KESELY/1474/2025

Ympäristövaikutusten arviointimenettelyn soveltaminen yksittäistapauksessa (YVAL 252/2017), Fortum Power and Heat Oy, 2 x 400 kV:n sähkönsiirtolinja, Jyväskylä, Laukaa

Päätös ympäristövaikutusten arviointimenettelyn soveltamistarpeesta yksittäistapauksessa

Suunnittelualue (Jyväskylä 400 kV:n sähkönsiirtoyhteys, raportti 3.10.2025, Ramboll).

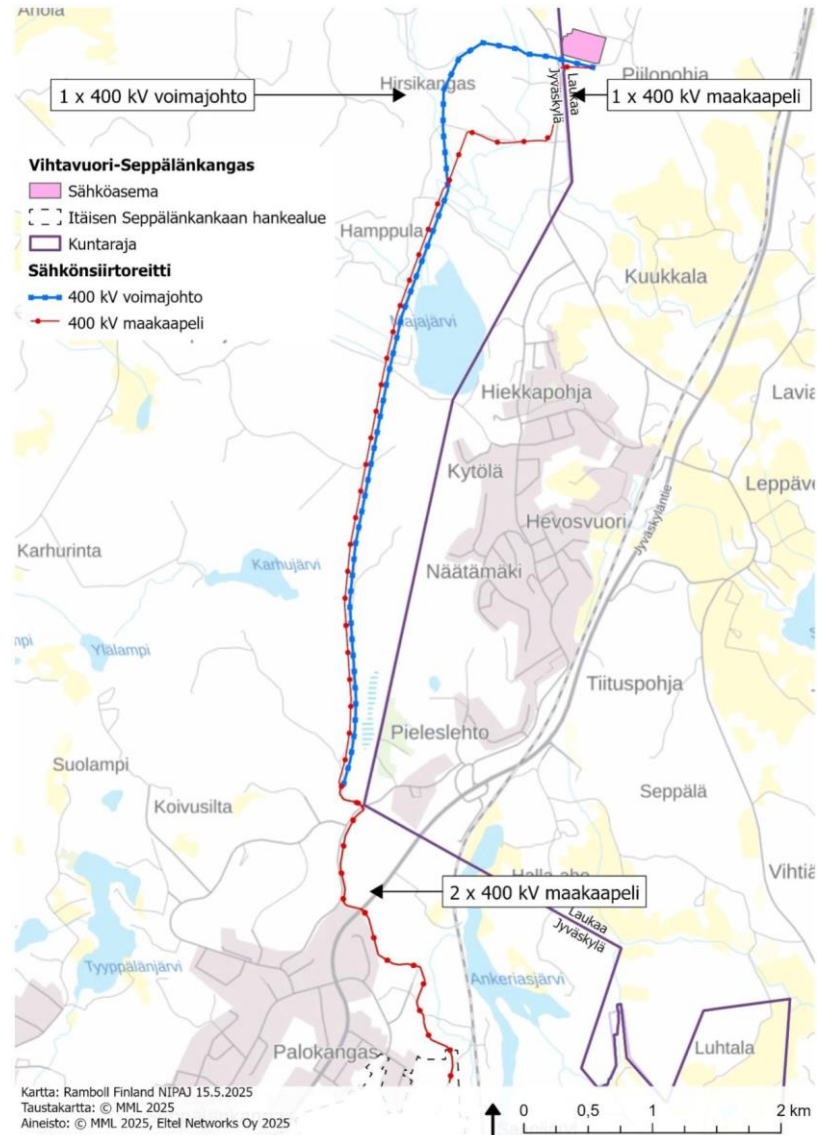
Jyväskylän kaupunki/kaupunkirakennelautakunta tuo esille useita huomioita, jotka edellyttävät tarkempaa selvittelyä hankkeen suunnittelun yhteydessä. Hankealueella on myös huomioitavia maanomistuksia ja rasitteita sekä ulkoilureittejä ja virkistysalueita, joita kaikkia ei ole huomioitu laaditussa selvityksessä.

YVA- tarveharkintaselvityksestä ei käy ilmi, miten paljon pylväitä linjalle pystytetään ja millaiset tiet niiden luokse joudutaan rakentamaan. Teiden vaikutukset tulisi arvioida osana hanketta. Hankealueelle sijoittuu myös kaukolämpöverkko ja suunnitelma kaukolämpöverkosta, jonka suunnittelussa sähkönsiirtolinjan sijainti voidaan ottaa huomioon, mutta tulee huomioida myös po. hankkeen suunnittelussa.

Tehdyn YVA-tarveharkintaselvityksen perusteella kaivannot saattavat ulottua paikoin pohjaveden pinnan alapuolelle. Suunnittelualueella oleva Lintumäen pohjavesialue on vedenhankinnan kannalta tärkeä (luokka 1E). Hankkeen jatkosuunnittelussa on tärkeää tarkentaa maaston korkeusmalli sekä pohjavedenpinnan vuodenaikainen vaihtelu erityisesti niillä työnaikaisilla osa-alueilla, joilla kaivannot voivat ulottua pohjaveden tasolle tai sen läheisyyteen.

Selvityksessä ei ole mainittu vaihtoehtoista reittiä, joka kulkisi pohjavesialueen ulkopuolella. Mikäli kaapeli ja voimajohto sijoitetaan pohjavesialueelle, tulee suunnittelussa ja toteutuksessa huomioida pohjavesien suojele.

Hankkeen välittömässä läheisyydessä sijaitsee useita vesistöjä, ja voimajohtoreitti risteää kahden puron kanssa sekä alittaa yhden vesilain mukaisen luonnontilaisen kaltaisen uoman. Rakentamisen ja toiminnan aikana on huolehdittava siitä, ettei kiintoainetta pääse vesistöihin.

Hankesuunnitelma on joiltakin osin ristiriidassa voimassa olevien kaavojen suojelumerkintöjen kanssa, erityisesti Majajärven osayleiskaava-alueella, jossa kaava suojaa sekä luonnontilaisen kaltaista purouomaa että sen varsimetsää. Hankekuvauksen perusteella ei voida varmistua, että hanke toteutuu kaavamääräyksiä rikkomatta. Lisäksi suunnittelualueella on SL-merkinnällä osoitettu luonnonsuojelualue (Karhujärvi), jonka osalta tulee varmistaa, ettei hanke vaaranna alueen suojeluarvoja.

Fortum laatii yleissuunnitteluvaiheessa kattavan ympäristöselvityksen, joka sisältää koko johtoreitin alueelle ulottuvan luontoselvityksen. Selvitykset ovat parhaillaan käynnissä. Ympäristöselvityksessä huomioidaan vaikutukset pohja- ja pintavesiin sekä rakentamisen aikaiset vaikutukset, ja pyritään varmistamaan, ettei haitallisia vaikutuksia synny vesistöille tai lähialueen asutukselle.

Ympäristöselvitys kattaa koko johtoreitin ja sisältää laajat luontoselvitykset sekä vaikutusten arvioinnin pohja- ja pintavesiin. Rakentamisen aikaiset vaikutukset otetaan huomioon, ja tavoitteena on estää haitat sekä pinta- että pohjavesille. Lisäksi huomioidaan lähialueen asutus siten, ettei rakentamisen aikaista haittaa synny asutukselle. Pintavesivaikutuksia lievennetään suojaavilla rakenteilla ja säilyttämällä purojen reunakasvillisuus. Pohjavesialueet huomioidaan suunnittelussa. Pohjaveden suojaamiseksi rakentaminen suunnitellaan huolellisesti, eikä pohjaveden pintaa tai laatua heikennetä. Tarvittavat pohjatutkimukset tehdään pylväspaikoilla, ja mahdollisista vaikutuksista järjestetään laaduntarkkailua talousvesikaivoihin.
